# **Конструктивные изменения автомобилей «Урал», внедренные в 2016 г.**

**(выпуск 16)**

Настоящий сборник подготовлен Управлением послепродажного обслуживания АО «АЗ «УРАЛ» для сервисных центров и торговых организаций на основе информационных бюллетеней о конструктивных изменениях автомобилей «Урал» в 2016 году, разработанных Инженерно-конструкторским центром и размещенных на сайте [www.uralaz.ru](http://www.uralaz.ru), в разделе «Сервисно-сбытовая сеть», «Техническая информация»

# Вал первичный раздаточной коробки (модификации РК с ДОМ)

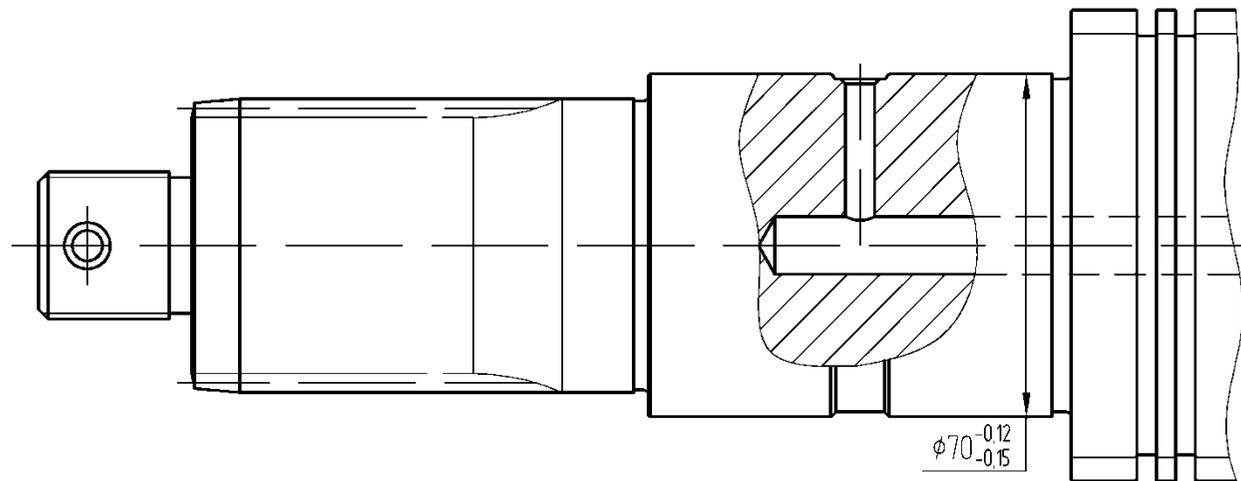
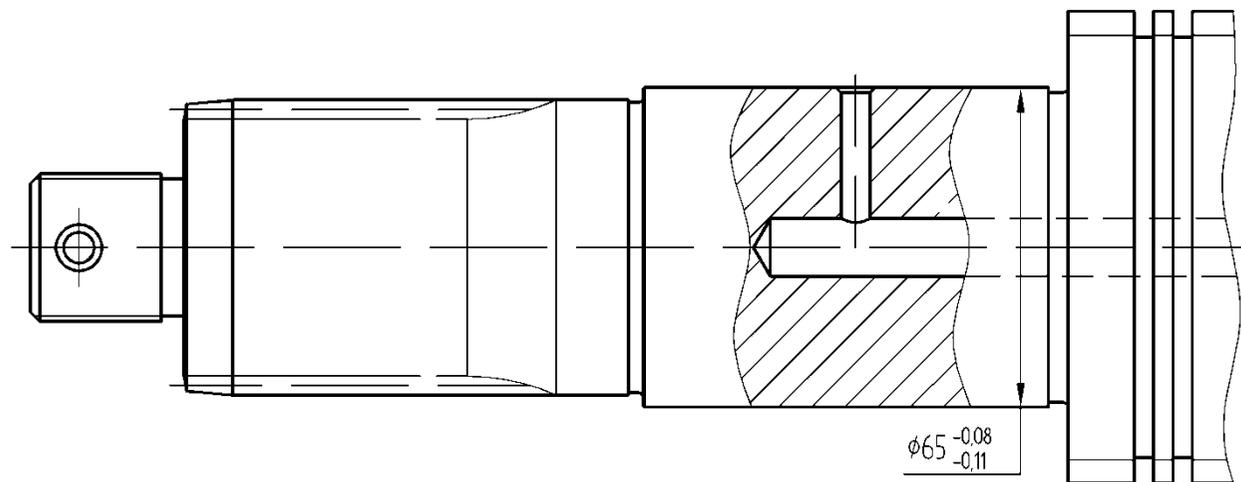
С целью улучшения ремонтпригодности раздаточной коробки вводится бронзовая втулка под шестерню высшей передачи первичного вала раздаточных коробок модели 4320ЯМ (и 4320ТМ) для автомобилей Урал-М, Урал-Next и их модификаций

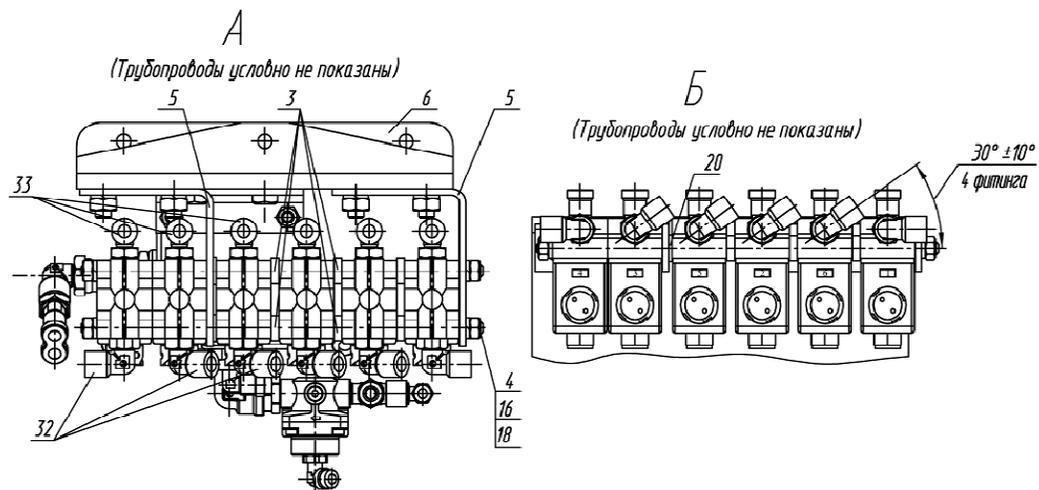
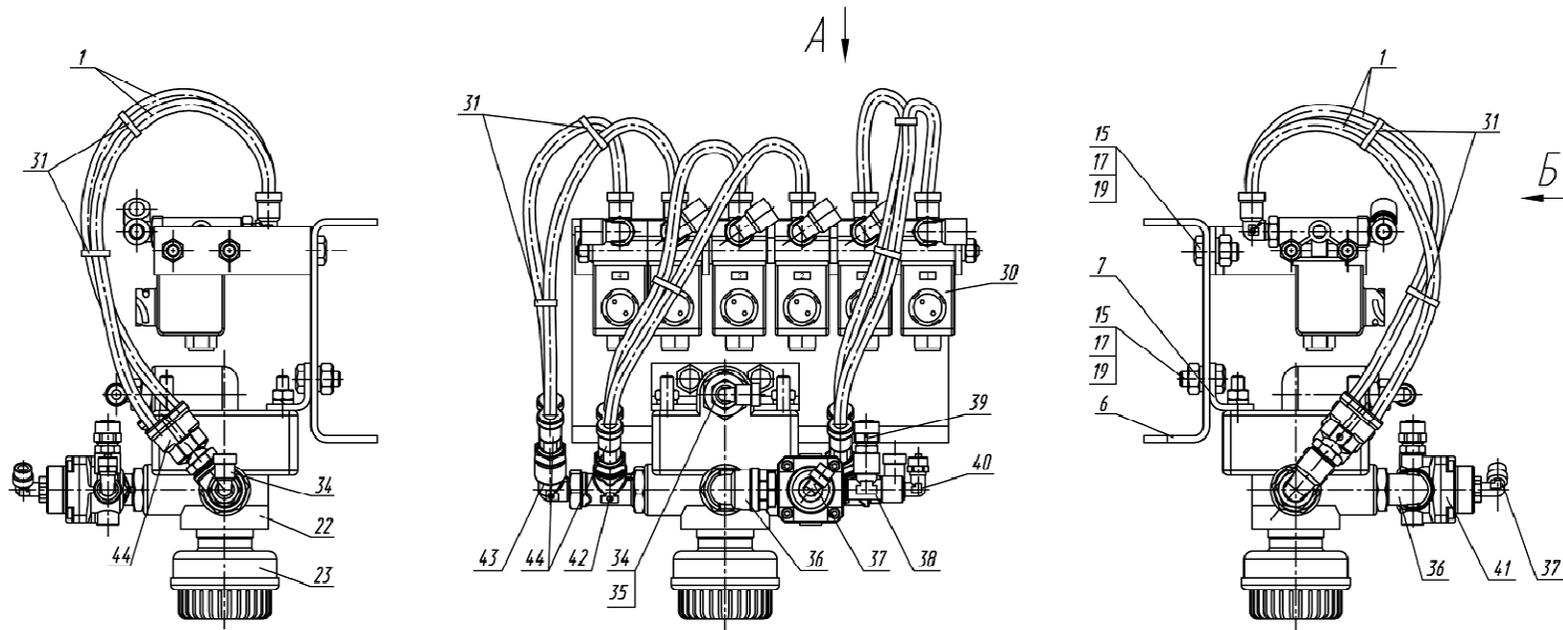
С 2016 года на автомобилях 63704В изменяется установка системы регулирования давления воздуха в шинах. Отличие от установки выполненной на 20 автомобилях партии 2015 года заключается в переносе блока управления из кабины водителя на раму автомобиля. В кабине на панели приборов устанавливается только пульт управления. Дополнительно для обеспечения собираемости заменяются электромагнитные клапаны с КЭМ16-14 на КЭМ 16-20 и заменяются фитинги с накидной гайкой на фитинги с цанговым зажимом.

**Модернизация тормозной системы автомобиля.**

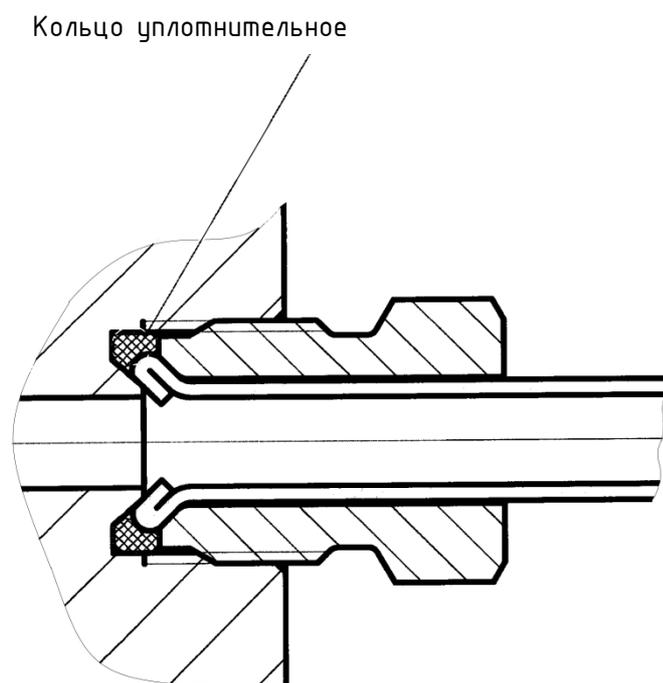
С ноября 2015 года на всех автомобилях Урал с пневмогидравлическим приводом тормозов для предупреждения дефекта: «Утечка тормозной жидкости» во все соединения трубопроводов и шлангов гидравлической магистрали тормозной системы вводится уплотнительное кольцо. В конструкции применяются два наименования колец 2108-3512088 и 008-011-19 ГОСТ 9833-73. Оба кольца взаимозаменяемы.

**Графическое изображение изменения**

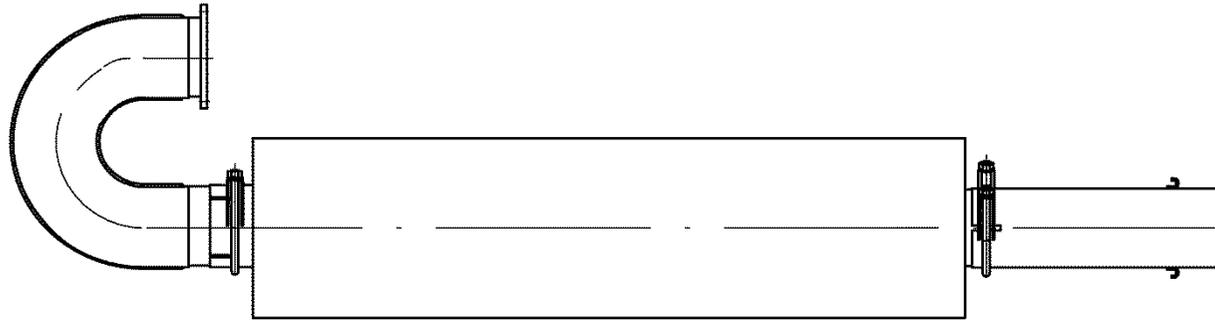
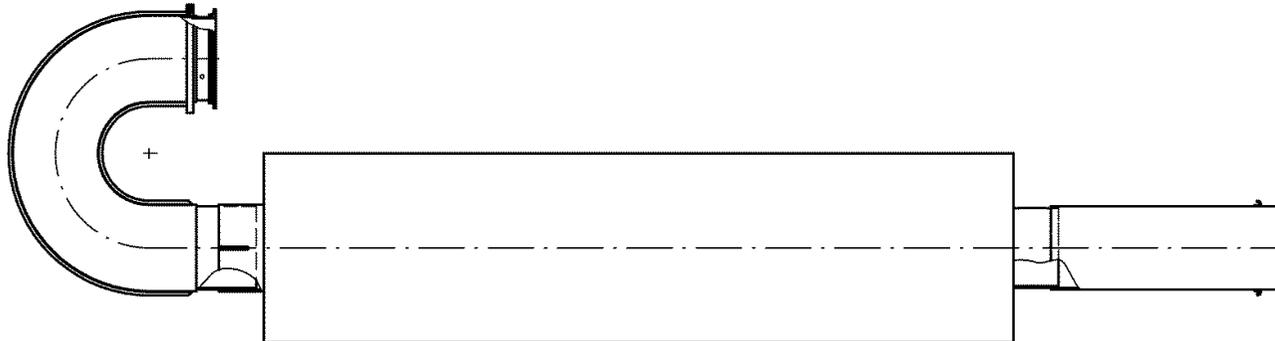
Наименование агрегата и детали	№ детали до изменения	Количество	№ детали после изменения	Количество	Условия взаимозаменяемости
Глушитель Труба соединительная первая Труба выпускная Стремянка Хомут	36.1201010-02 или АТ-1201010 4420Я2-1203178-10 4420Я2-1203182 5323РХ-1203065 5323РХ-1203060	1 1 1 2 2	4420Я2-1201012 Глушитель выхлопа с трубами	1	Взаимозаменяемы
Подпись Дата	Для исключения просечек в соединении глушителя с приемной и выпускной трубами, трубы приварили к глушителю				Лист 2 Всего листов 3

После изменения

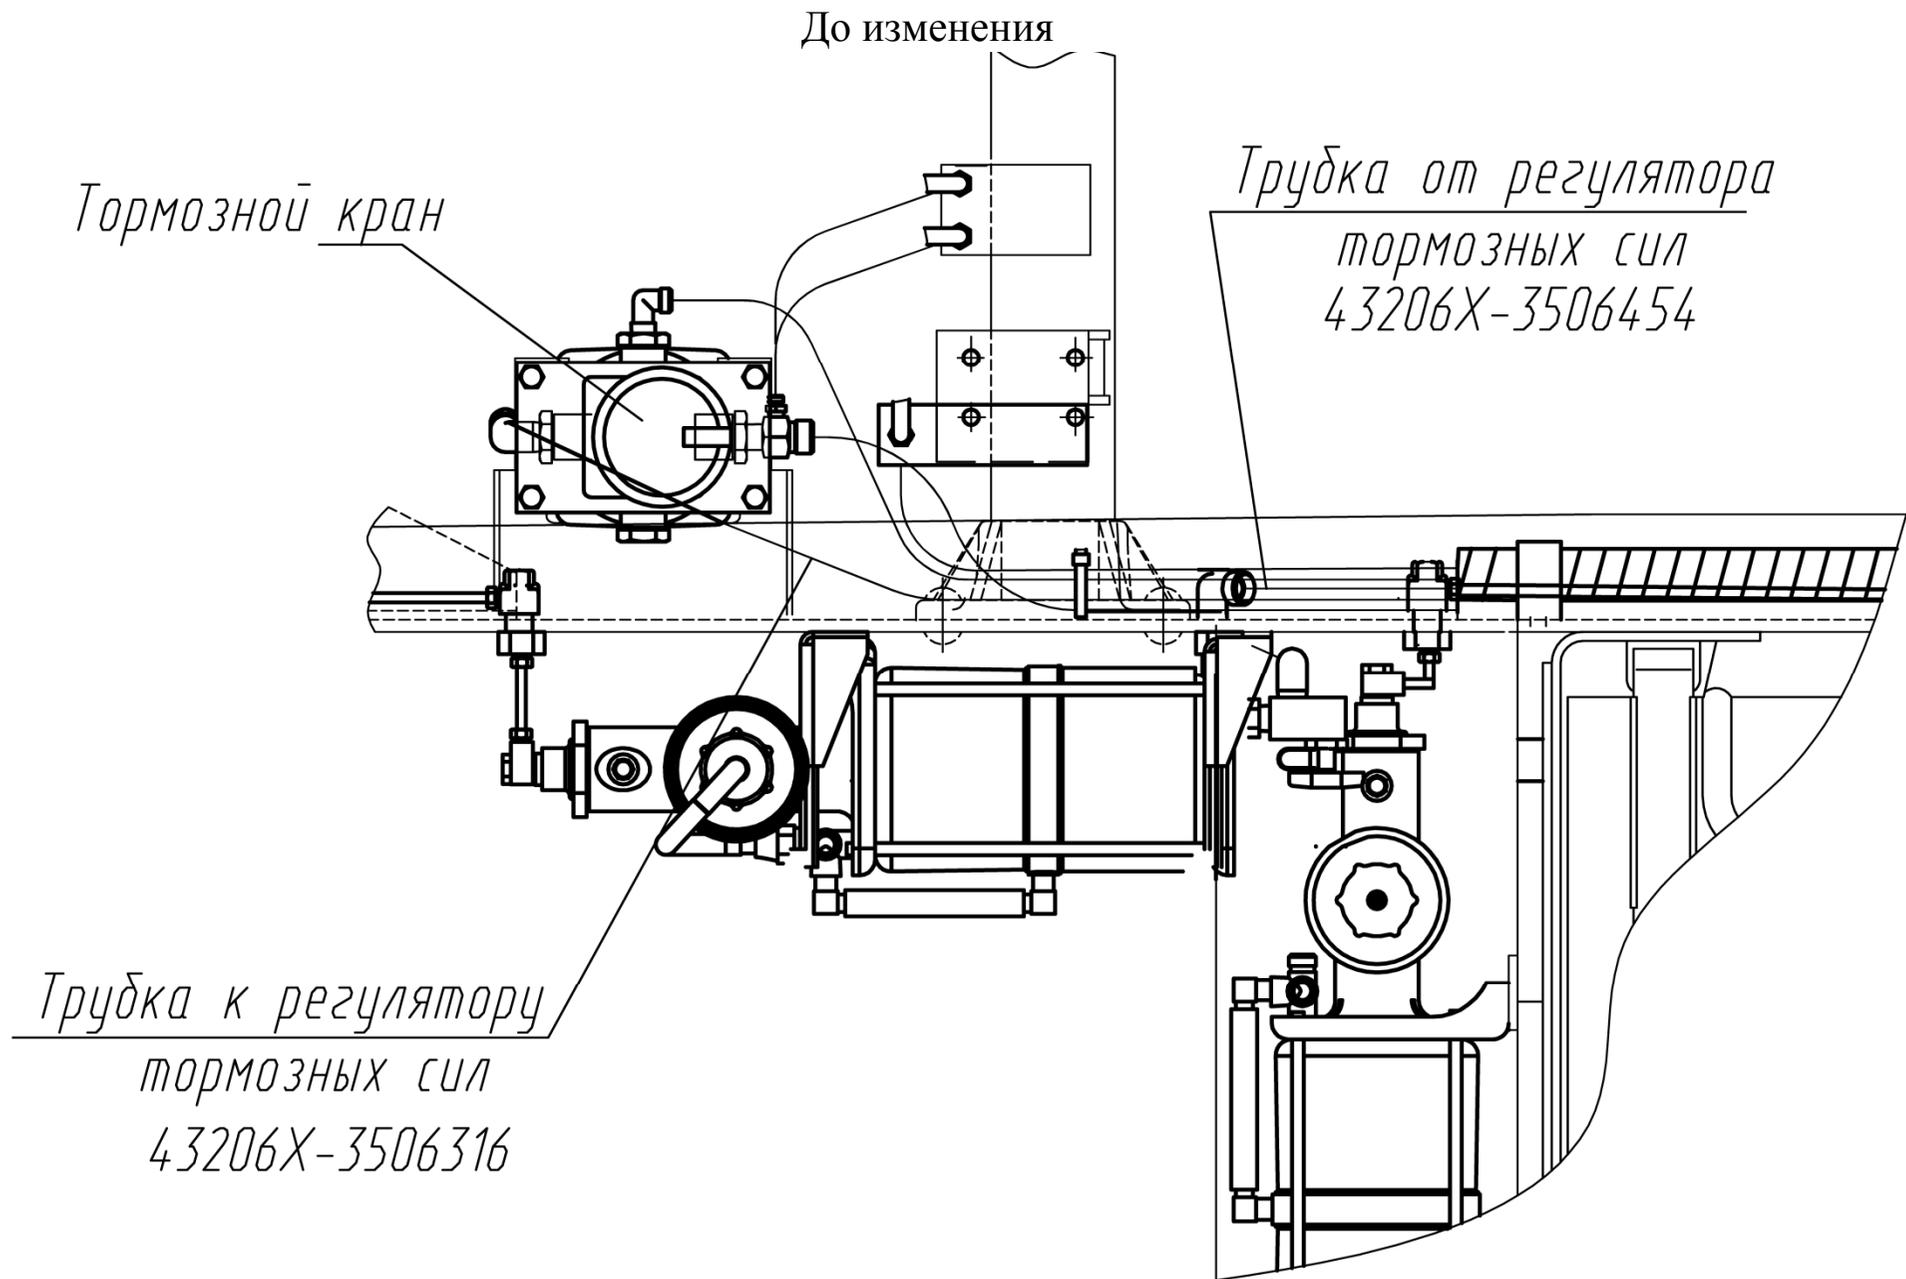
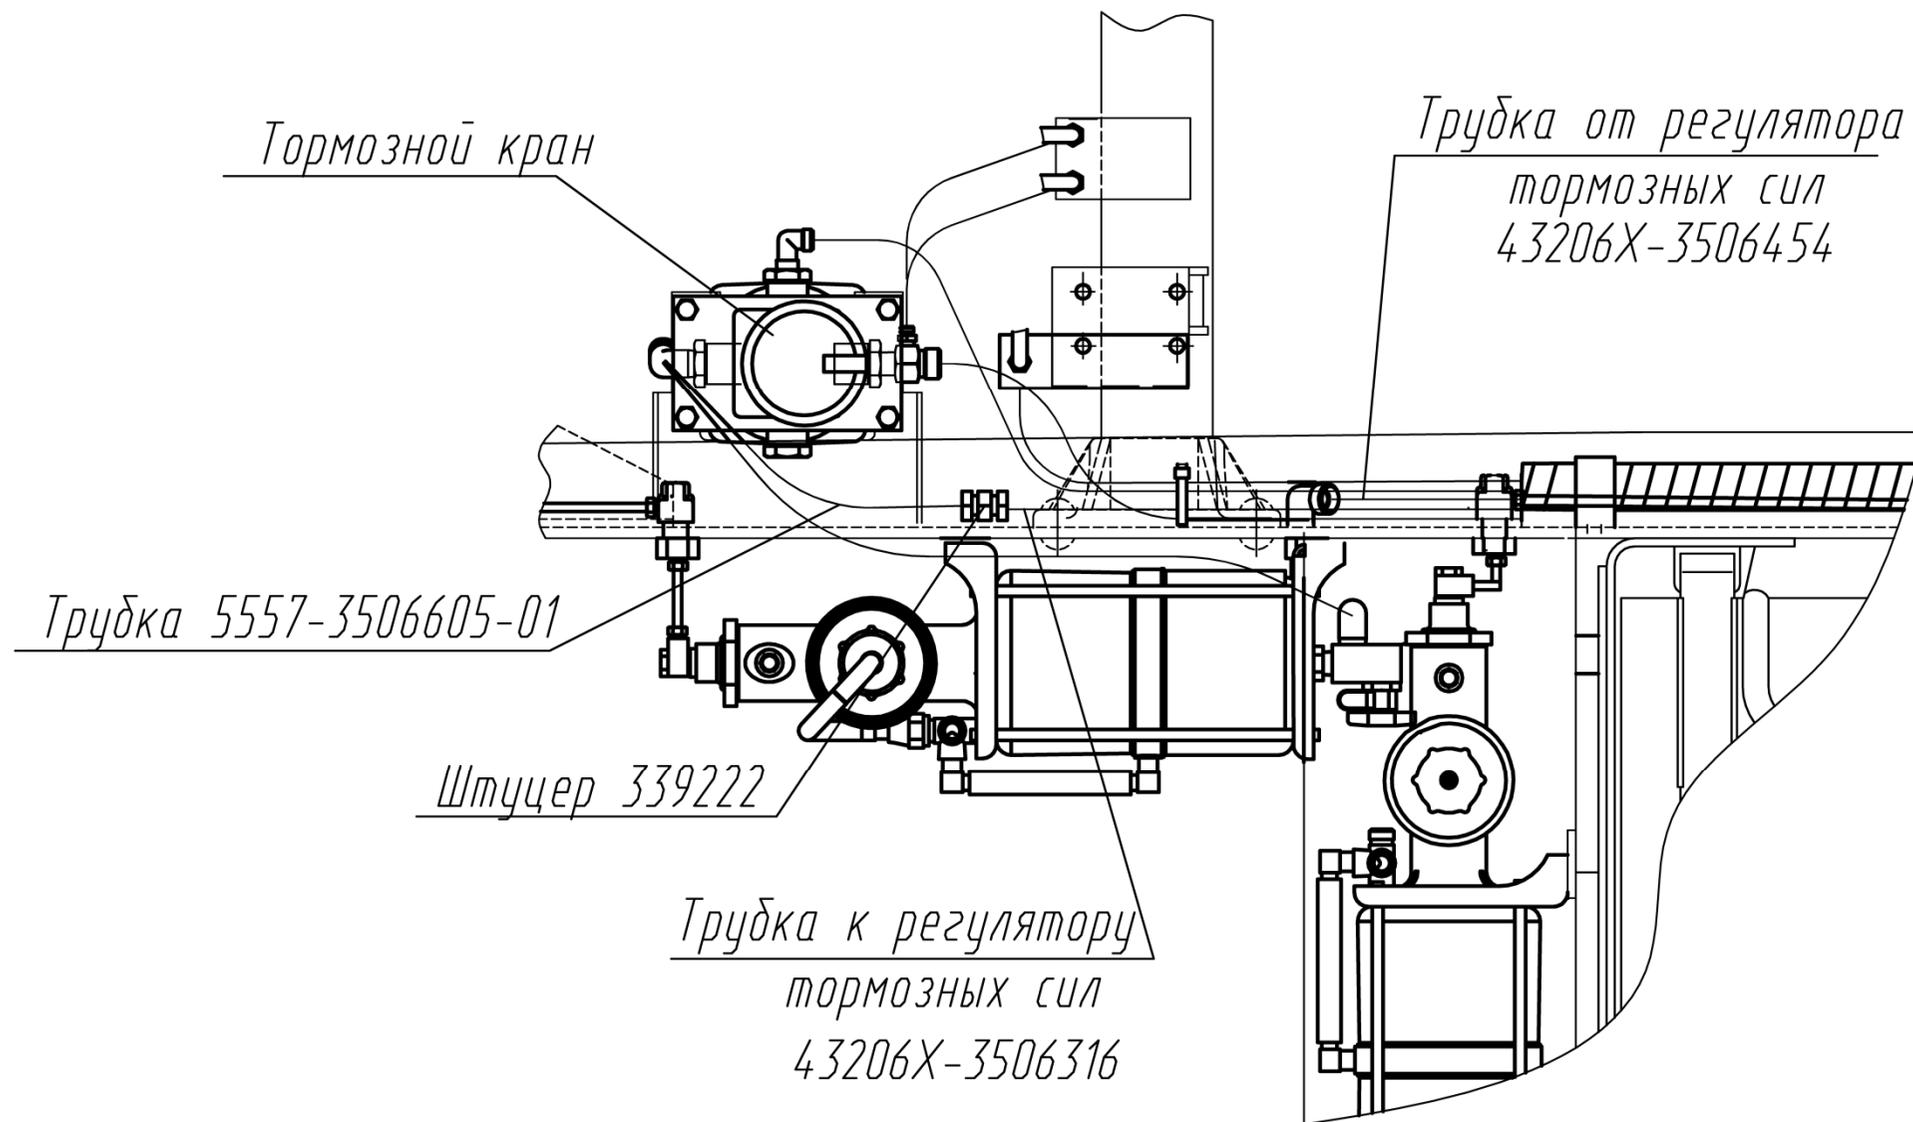
В связи с введением формованной трубки откорректированы длины полиамидных трубок входящих в магистраль.

## **Информационный бюллетень № 438**

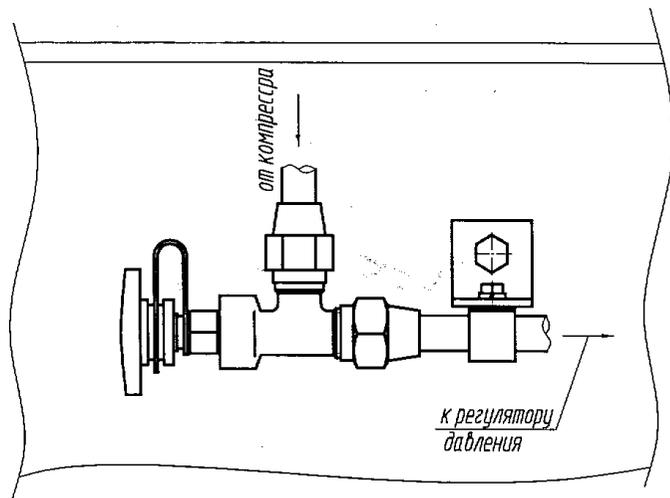
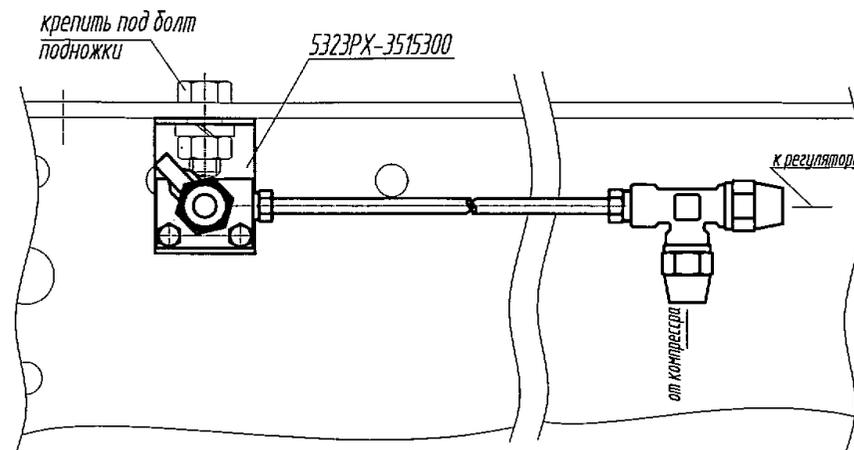
Изменена с номера изделия (шасси автомобиля)	С 2016 года	Автомобили Урал-5323	Дата внедрения РГТ с 01.12.16	Номер РГТ на внедрения РГТ № 4029 от 18.11.16	№ 438	
Наименование агрегата и детали	№ детали до изменения	Кол	№ детали после изменения	Кол	Взаимо-заменяемость	
Установка пневмогидравлических тормозов 53236Р-3500010 53236Р-3500010-11 53236Р-3500011 5423Р-3500010 542301-3500010 542301-3500011	АИ-3515311-01 Клапан контрольного вывода	1	5323РХ-3506300СБ Установка буксирного клапана	1	Сохраняется	
Описание изменения	Вводится отдельная установка буксирного клапана, обеспечивающая удобный доступ к прибору				Всего листов	3
Подпись					Лист	2

**Информационный бюллетень № 440****Внедрение уплотнения медных трубопроводов Ø14 тормозной системы повышенной надежности.**

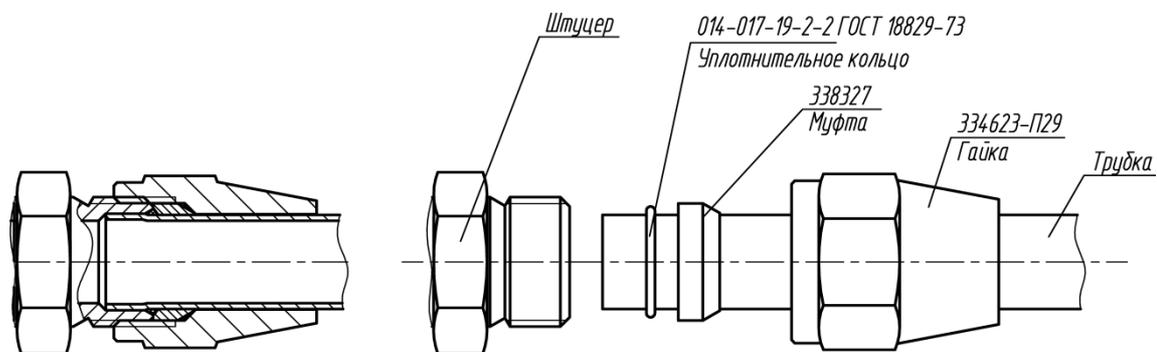
При установке нового кольца не рекомендуется демонтировать с трубки конусную муфту.

При самостоятельной установке базового комплекта на трубку необходимо установить детали по указанной схеме (см. приложение); установить трубку в соединительный штуцер в упор и затянуть накидную гайку. В момент затягивания гайки произойдет обжатие конусной муфты.

## Трубопроводы магистрали от компрессора до влагомаслоотделителя

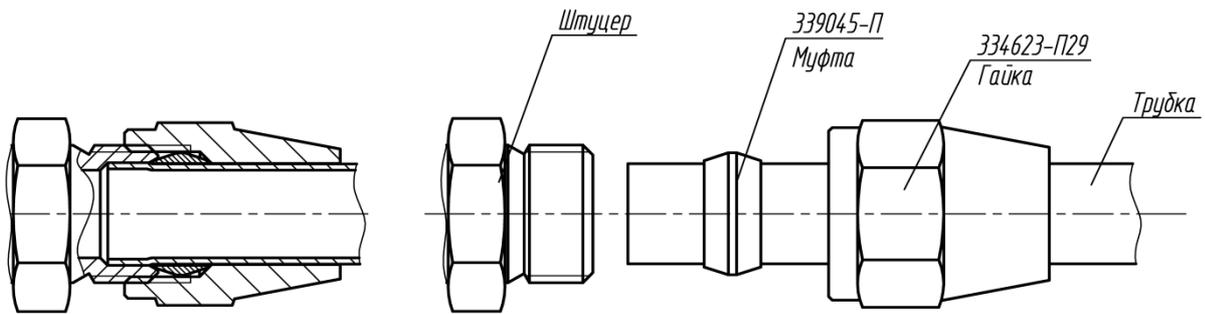
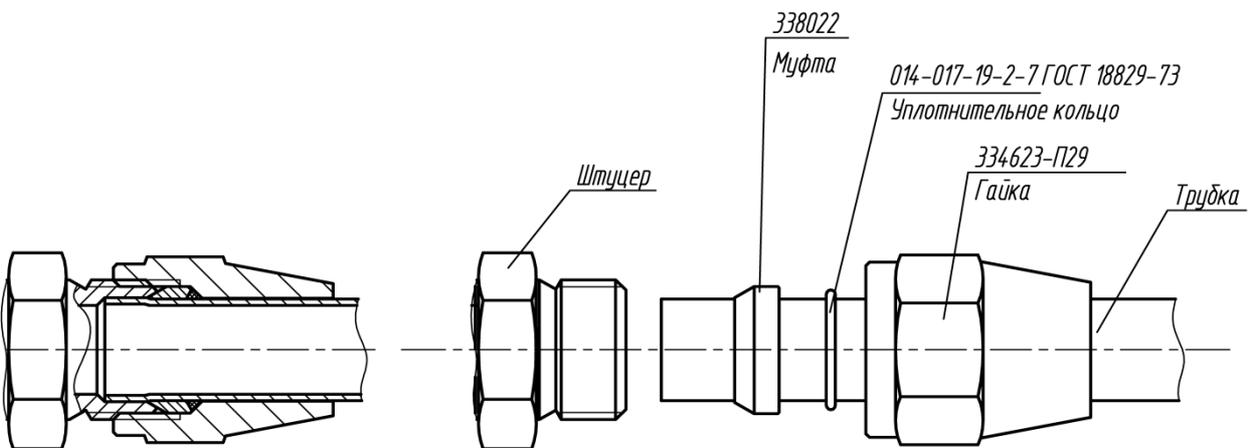
До изменения

После изменения
